**Oggetto:** *Indizione Conferenza di Servizi DECISORIA per l'esame del progetto definitivo "RISTRUTTURAZIONE EDILIZIA COMPLESSO SPORTIVO VIA MONTE PENNOLO" - CUPB31B2100181000I -Investimenti in progetti di rigenerazione urbana volti a ridurre situazioni di emarginazione e degrado sociale MISSIONE 5 COMPONENTE 2 INVESTIMENTO SUBINVESTIMENTO 2.1 "RIGENERAZIONE URBANA NextGenerationEU. – **Trasmissione documentazione e chiarimenti richiesti dalla ASL RM 6 (Rif. prot. ASL RM 6 n. 40225 del 13/06/2024).***

In riferimento alla Vostra nota prot. 43252 del 26/06/2024 assunta al protocollo generale di questa amministrazione in data 26/06/2024 al n. prot. 20394, con la quale chiedeva di dare riscontro, rispondendo punto per punto ai quesiti esposti, si rappresenta quanto segue:

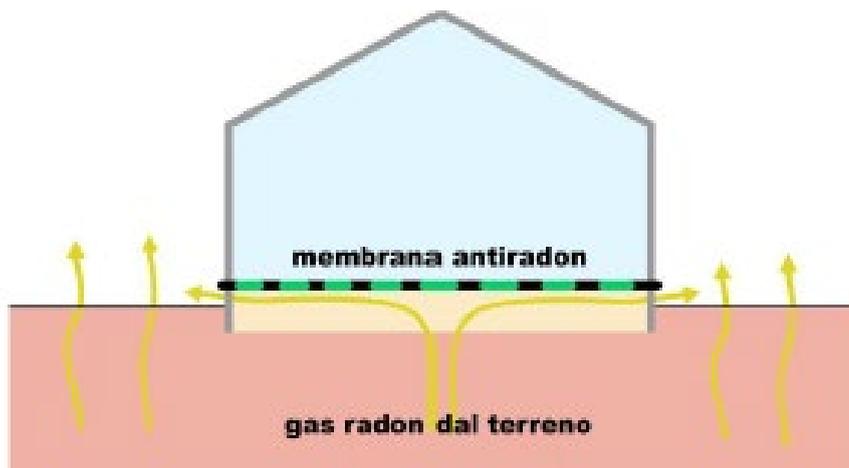
- 1) ***“concentrazioni di gas Radon, si ritiene necessario che venga effettuata una preliminare valutazione del rischio di esposizione a Radon nell'area oggetto di progettazione del complesso sportivo”***

- 1) Vespaio aerato da eseguire con casseri modulari (igloo) in plastica rigenerata, fornito e posto in opera. Sono compresi: i tagli, gli sfridi ed eventuale formazione di fori per la predisposizione del sottofondo piano e delle canalizzazioni di ventilazione. elementi modulari altezza 10-13 cm per l'intera Area del Palazzetto, [mq 688.80];  
Il vespaio sotto l'edificio aperto con casseri a perdere in materiale plastico è un vespaio perfettamente ventilabile, sarà sufficiente individuare un punto di aspirazione che intercetti una sezione libera all'interno di uno dei casseri vedi figura sottostante.

- 2) Barriera al vapore costituita da fogli di polietilene posati a secco con sovrapposizioni di 5 cm sigillati con nastro di giunzione mono adesivo largo 8 cm risvoltati sulle pareti verticali per 10 cm: con fogli dello spessore di 0,4 mm per l'intera Area Palazzetto [mq 688.80].

Il radon non fuoriesce dal terreno in pressione, ma viene richiamato dalla leggera depressione che si crea all'interno dell'edificio ed è quindi sufficiente ostacolare questo leggero flusso di gas con una barriera sintetica, pertanto sarà posata la membrana sull'intera superficie sovrapponendola per una quindicina di centimetri con la parte sporgente della membrana taglia muro e sigillando o incollando i lembi sovrapposti.

Nella Tavola D3 “Verifica parametri urbanistici” degli allegati progettuali di cui alla CDS in oggetto, della quale si riporta di seguito uno stralcio, sono riportate tutte le disposizioni relative all’abbattimento delle barriere architettoniche (Parcheggi, percorsi, bagni)

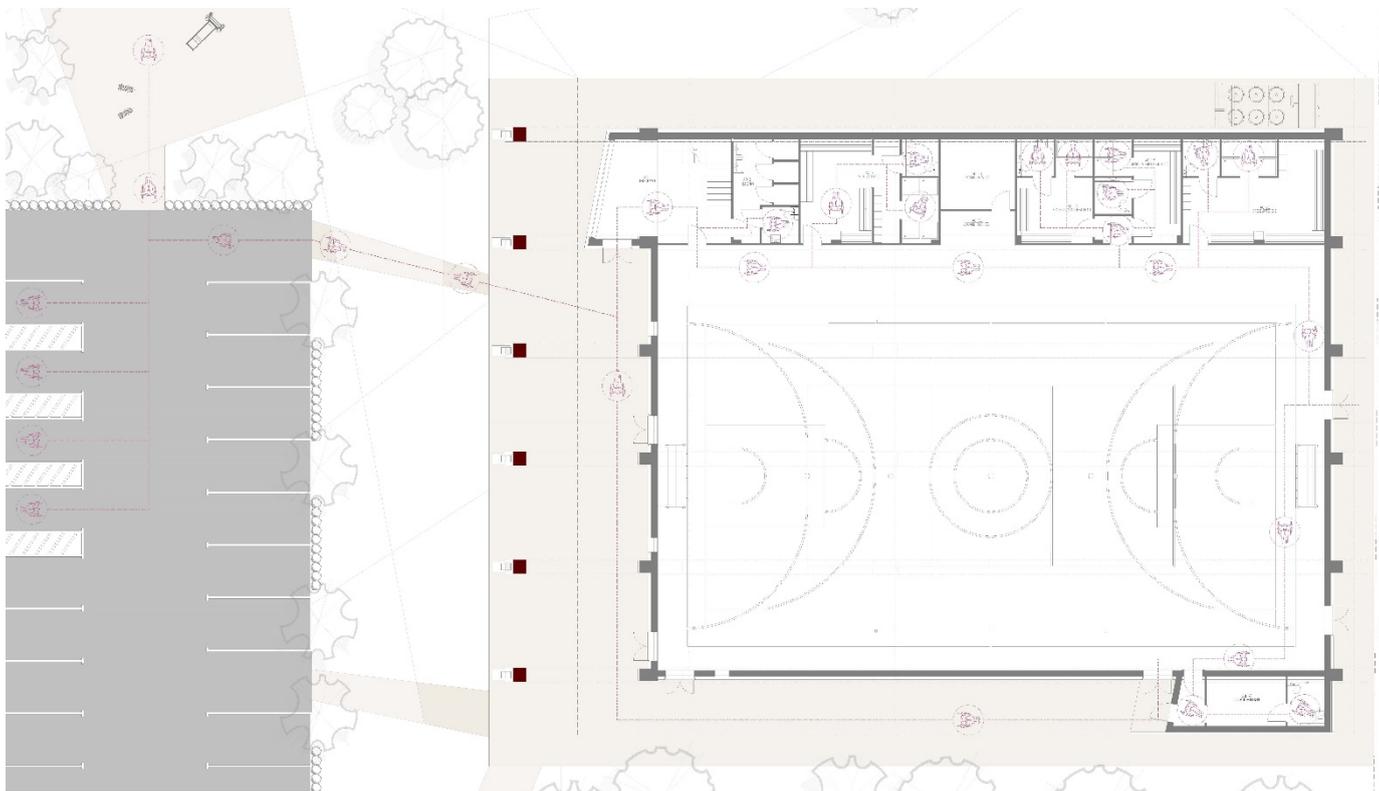
#### 4) “Indicare in planimetria quali sono i WC per persone diversamente abili”

Tutti gli ambienti di progetto, come previsto dalla norma vigente, rispondono ai requisiti di adattabilità alle necessità delle persone con ridotta o impedita capacità motoria.

I servizi igienici, avranno caratteristiche tali da garantire:

- accostamento laterale della sedia a ruota alla tazza ed al bidet;
- Lo spazio necessario per l'accostamento frontale della sedia a ruota al lavabo (del tipo a mensola);
- La dotazione di opportuni maniglioni/corrimano e di un campanello di emergenza posto in prossimità della tazza;
- La dotazione di doccia a pavimento, per consentire la rotazione di 360°, e relativi maniglioni di sostegno.
